10-5. 諏訪排水樋管周辺地域の検証

10-8. 浸水シミュレーションによる検証のまとめ

11. ゲート操作の妥当性

12. 短期対策内容の検討

図 12-1 短期的対策内容について

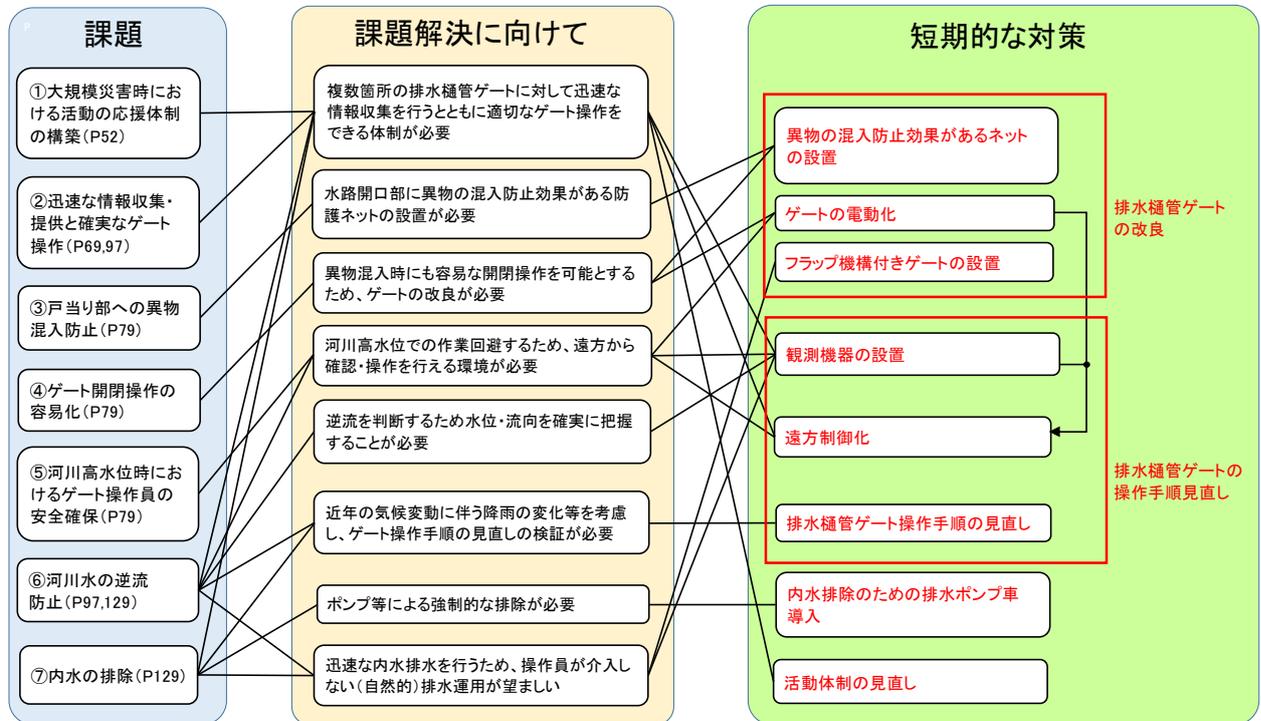
・ 短期的対策の有効性について

ゲートの改良（電動化、フラップ機構付きゲート）、異物混入防止対策について

第三者の意見	意見を踏まえた川崎市の対応
(E)電動化により、押し込み力が上がり、異物が挟まっても押し込めるようになるのではと考える。	異物が混入した場合、電動化を行うことにより、異物除去を行うための開閉動作の反復を容易に行うことが可能。また、電動化により、押し込み力が上がり、開閉動作不可につながる要因を低減することが可能と考え、電動化を進める。
(C)ポンプゲートなど他の対策案についても検討するべき。	中長期的な対策案の中で検討していく。
(C)ゲート近傍に対してネットの目幅を狭くすることは効率的と考える。 (A)簡易的につけられるものを、台風前にだけ設置するというのではと考える。 (E)川から流入する土砂は防げないとしても、ゲートに近い部分の開口部をネットで覆ったり、密閉したりすれば、ゴミや草木のかけらなどは防げると考える。	ゲートに近い部分の開口部については、メッシュの細かいネットを設置する。

図 12-2-1 観測機器の設置イメージ

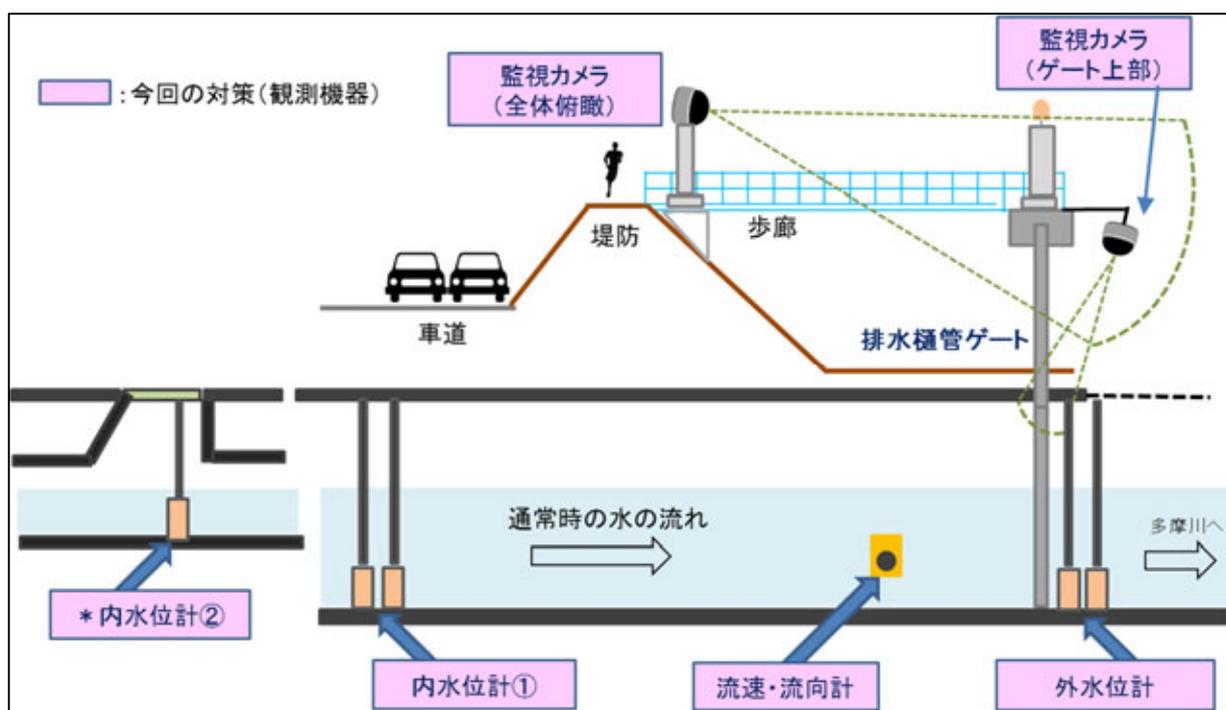
観測機器（水位計、監視カメラ、流向計）の設置について

第三者の意見	意見を踏まえた川崎市の対応
(C)マンホールアンテナは自己電源を持っているのが強み。投げ込み式水位計と比較して、価格、必要な機能、設置場所等を考慮して採用する機器を決めてはどうかと考える。 (C)外水位は河川管理者とも情報共有すべき。	設置場所、用途、価格を考慮し、対策案に示した内容にて対策を実施する。 外水位の情報については河川管理者とも情報共有する。
(C)安定した流れのところに付けることがよいのではと考える。 (D)水位計は情報を蓄積していくことを見据えて、降雨で水位が変動しやすい場所に水位計を設置してはどうかと考える。 (C)設置場所については、堆積の影響を考慮するとともに維持管理のしやすさを考慮すべき。	維持管理のしやすさを考慮し、適切に測定を行える場所に設置することとし、対策案に示した内容にて対策を実施する。
(D)カメラで状況はしっかり把握することができるため、モニタリング強化の点で有効と考える。 (C)赤外線カメラ等により夜でも監視できるようにすべき。 (C)カメラで水位標(夜でも目立つように)を撮影して、施設監視とともに水位を計測できるようにすべき。	対策案に示した内容にて、夜間でも確認できるような設備設置とする。
(A)流向の計測であれば、高さは中央付近に設置することがよいと考える。	高さは中央付近に設置する。
(D)いざというときに計測できないリスクはあるので、その場合の対応を検討しておくべき。	計測できなくなった場合の対応も検討し、操作手順に明記する。
(E)水位情報等をゲート操作に使用するとすれば、遠隔地への情報伝達体制及び施設が必要と考える。	対策案に示した通り、通信設備を確保し、複数施設で随時水位情報等を把握できるようにする。
(D)ゴミなどによる影響もあるため、メンテナンスは必要となると考える。 (A)長期間メンテナンスすることも考慮すべき。	観測機器の設置は、ゲート開閉の判断等に必要な箇所に設置を行い、適切な維持管理を行っていく。

図 12-3-1 遠方制御化のイメージ

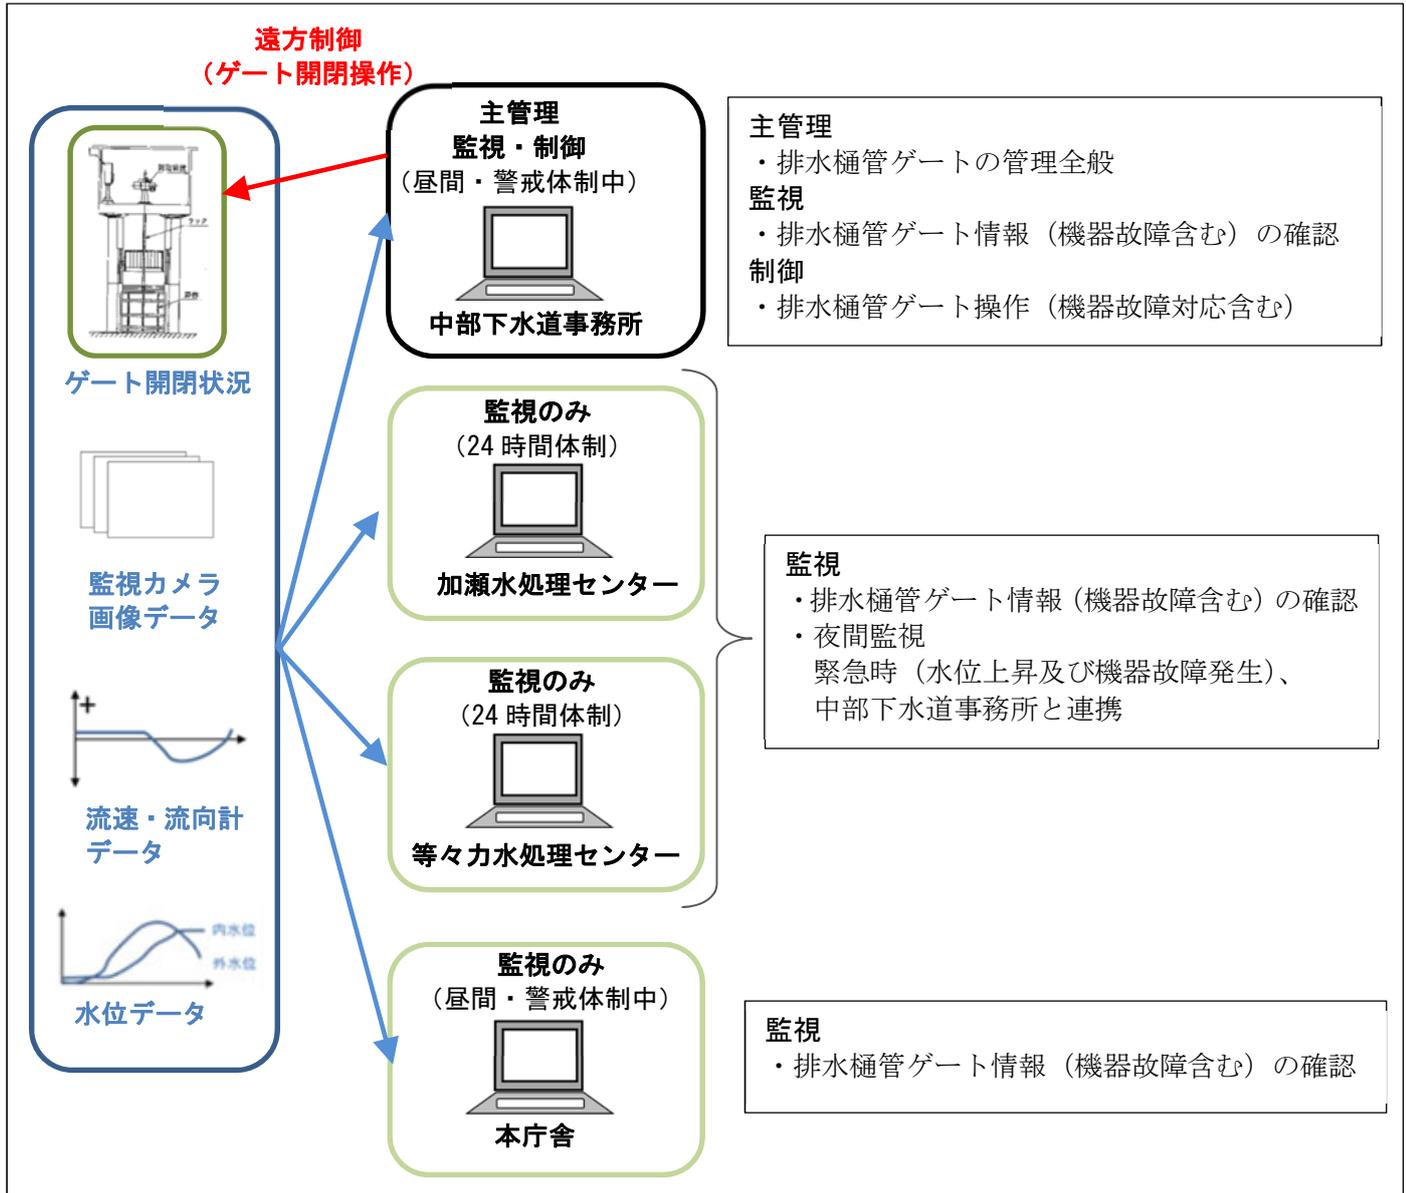
- ・ 短期的対策の有効性について
- ゲートの遠隔操作化について

第三者の意見	意見を踏まえた川崎市の対応
(D) 作業員を危険にさらさず操作できるため有効であると考え。停電時等の代替手段を検討しておくべき。 (A) 遠隔操作も有用であると思うが、停電のことも踏まえると人力でも対応できるようにしておくべき。 (D) ユニハンドラーのように燃料を動力として手動ハンドルを回転させる機械も活用できると考える。 (C) フェールセーフ的にも、複数箇所から操作できるようにしておいた方が良いと考える。	遠隔操作化は実施する一方、人力でも動かせるようにする。 人力の場合の対応として、現有するユニハンドラーを活用する。 複数箇所からの遠隔操作は、誤操作のリスクもあることから、今後の検討課題とする。

图 12-6-30 避难场所位置图

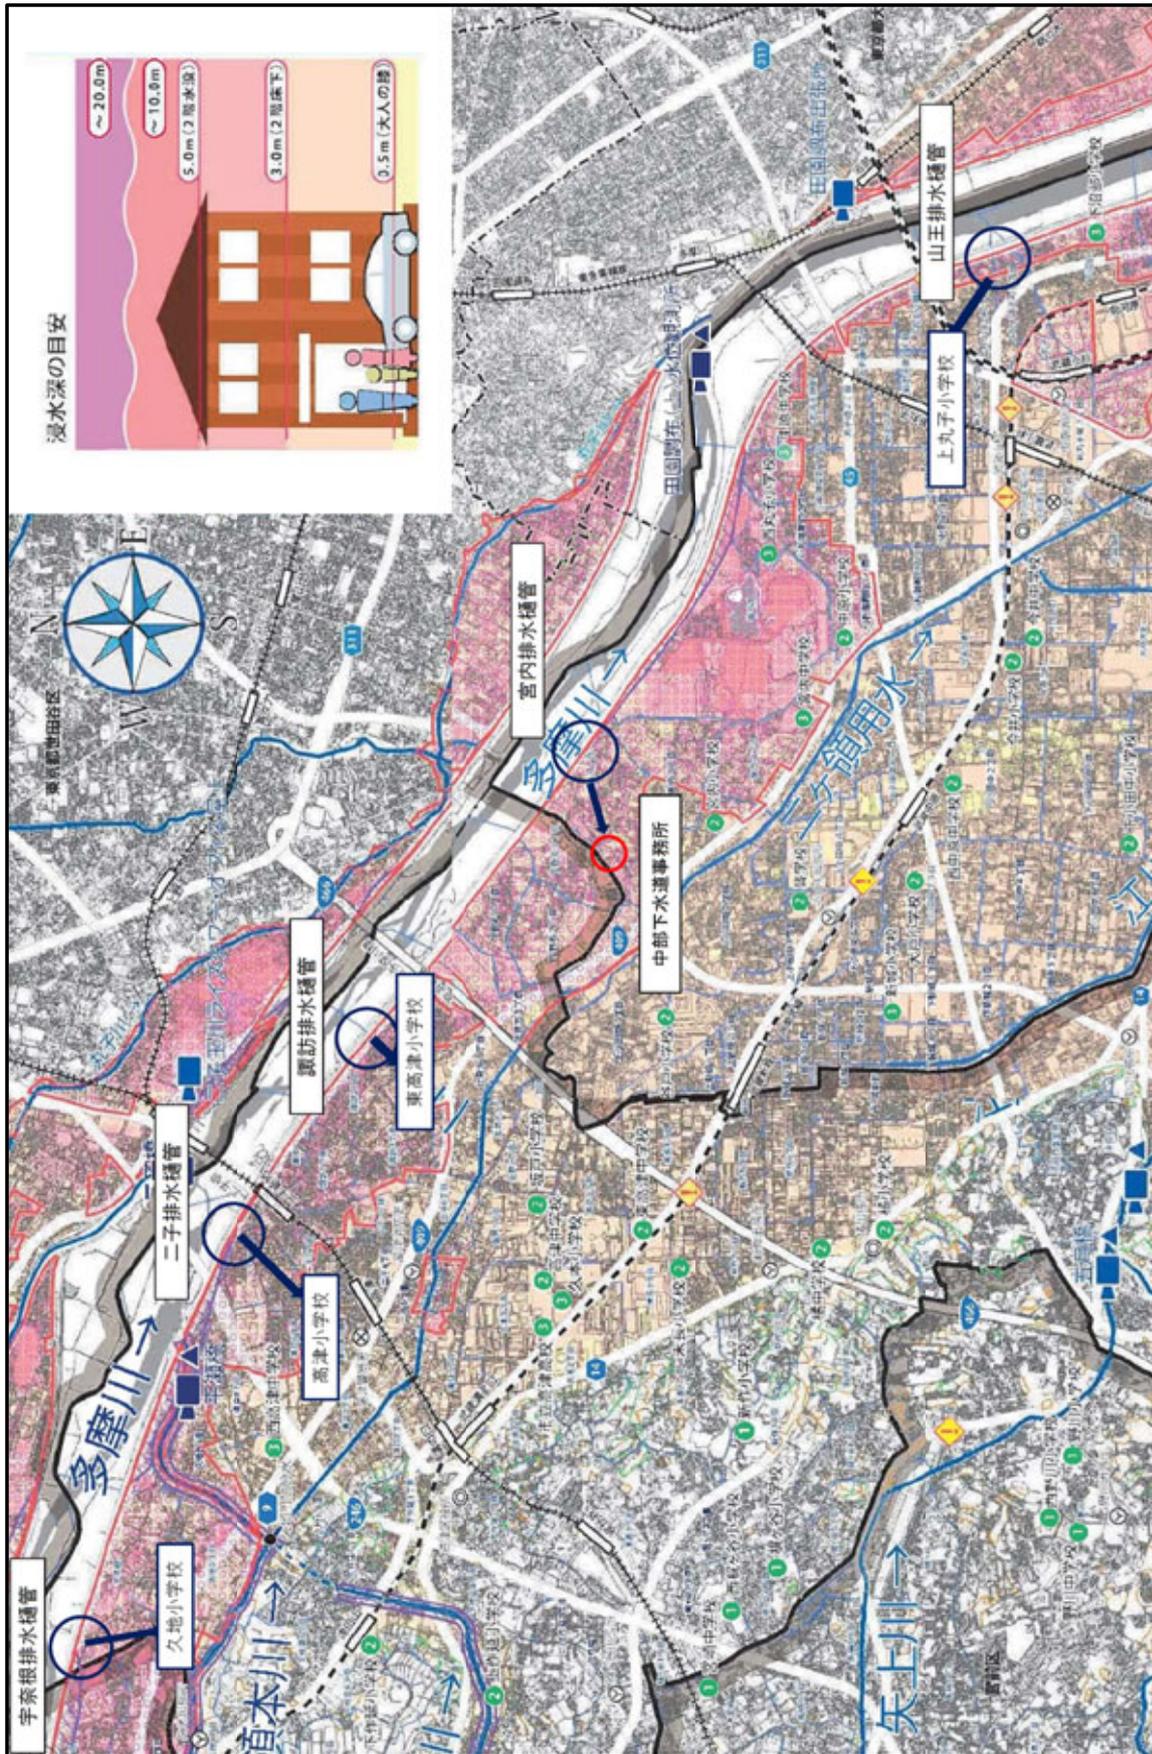
- ・ 短期的対策の有効性について
- ゲート操作手順の見直し案について

第三者の意見	意見を踏まえた川崎市の対応
<p>(C)閉める判断については、良いのではないかと考える。ゲートを開ける判断については、現在の最低地盤高を河川水位が下回った時とすることが適切なのか、疑問がある。</p> <p>(D)逆流防止を図るための手順に見直すべき。</p> <p>(A)逆流と順流を見ながら操作判断をしていくという、見直し操作手順案で問題ないのではないかと考える。河川水の逆流は泥の被害が生じるため、泥による被害を考慮しゲートを閉めて内水氾濫が発生してしまうことはやむを得ないのではないかと考える。</p> <p>(E)概ね良いと考える。樋管周辺地域の方に、ゲートの開閉状況や水位情報等の浸水が発生する危険性を周知すべき。</p> <p>(D)機器が導入するまでの暫定的な処置については、発生しうるイベントに対しこの操作手順に沿った運用を行うとどのような結果が見込まれるか、想定しておくべき。</p>	<p>ゲートを閉める判断は、見直し案どおりとする。</p> <p>山王、諏訪、二子排水樋管におけるゲートを開く判断は、河川水位が下降傾向で今後水位上昇が見込まれない場合、順流を確認しながらゲートを開くよう見直し案を修正する。</p> <p>ゲートの開閉状況や水位情報については、住民の方への周知方法について検討する。</p> <p>ゲート操作を行った場合に、降雨状況に応じて生じる事象について、想定を行う。</p>
<p>(E)閉鎖までに時間がかかるのであれば、閉鎖を完了させる時間から準備に必要な時間を逆算して閉鎖判断を行うことが必要と考える。</p>	<p>遠隔操作化することで、迅速なゲート操作を行う。</p>
<p>(D)今回操作手順を見直したとしても、今後の気候変動の影響や観測機器などの科学技術の進歩を踏まえつつ、操作手順は柔軟に対応させていくべき。</p> <p>(C)操作手順を作って、運用して、検証して、見直しを図り、より適切なものとしていくことを考えていくべき。</p> <p>(C)多摩川の上流側の水位変動を把握しておく方がよい、上流の水位変動は流下時間遅れを持って下流でも概ね同じ挙動になるのではないかと考える。</p>	<p>新技術の動向や気候変動の状況を踏まえ、ゲート操作の運用を適宜確認していく。</p>
